Vysvětlení zadávací dokumentace č. 1 – „Javornický p., ř. km 0,090 – 0,600, Moravský Lačnov, Javorník u Svitav, revitalizace toku“

Povodí Moravy, s.p., IČ: 708 90 013, se sídlem Brno, Dřevařská 932/11, PSČ 602 00, jako zadavatel veřejné zakázky s názvem „Javornický p., ř. km 0,090 – 0,600, Moravský Lačnov, Javorník u Svitav, revitalizace toku“ obdržel dne 4. a 5. 6. 2025 dotazy dodavatele vztahující se k předmětné veřejné zakázce.

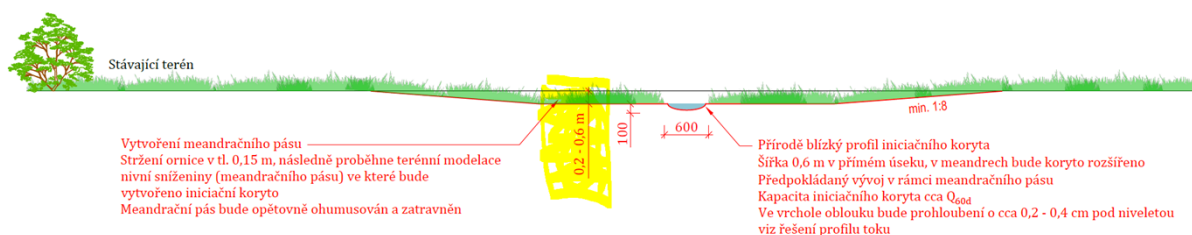
V technických zprávách jsem nedohledal podrobné požadavky na složení travních směsí. Žádám o podrobnou specifikaci jejich složení (procentní zastoupení jednotlivých travin). Jedná se o specifikaci v rámci v rozpočtu SO-01, položky č. 20 a 37.

Požadujeme uvedené směsi ve standardním složení. Máme za to, že v projektu i rozpočtu je uvedeno dostatečně jasné a není nutné rozepisovat přesné zastoupení všech jednotlivých travin a bylin, jelikož toto by bylo velmi rozsáhlé.
